AVD.	P 3	GRUPP	36
BETR.	Handskfacksbelysning 240, 264	NR	1
		DATUM	Jan.75

Ny inkoppling av handskfacksbelysning på 1975 års vagnar

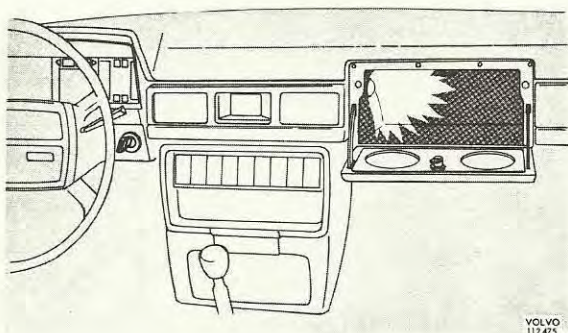
Vid kontroll av handskfacksbelysning ska tändningen vara tillslagen

Handskfacksbelysningen är nu kopplad över tändlåset varvid anslutningen flyttats från säkring nr 7 till säkring nr 3 (ej till nr 5 som felaktigt uppgivits i instruktionsboken).
